PRODUKT	AVD.	GRUPP
P	4	43
BETR.		NR
Automatväxellåda BW55		45
240/260		DATUM
		April
		79

Servicemeddelande

Nytt utförande av automatväxellåda BW55

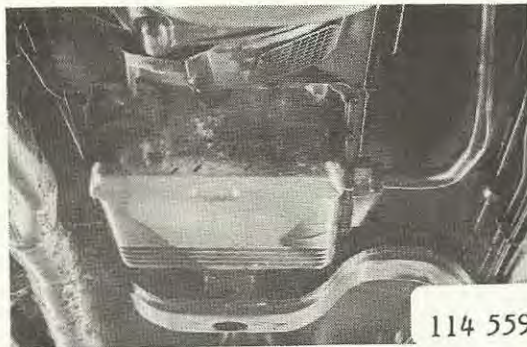
Ett nytt utförande av automatväxellåda BW55 med djupare oljesump och ny oljemätsticka införes i produktion. Chassinummeravgränsning framgår av nedanstående tabell. Varianter som saknar angivelse har ännu ej byggts med ny typ av växellåda men kommer vid nästa byggnadstillfälle att erhålla den nya lådan.

OBS! Oljevolymer har i det nya utförandet ökat med 0,6 lit.

OBS! Tillkommande (nya) detaljer kan ej styckvis monteras på äldre låda. Alla detaljer måste bytas.

Vid ditsättning av tillkommande detaljer på äldre lådor byts även skruv för filter till 5 st 955250-6 (M5x35).

Tillkommande detaljer framgår av reservdelsmeddelande P41 5/78 (se även nedan).
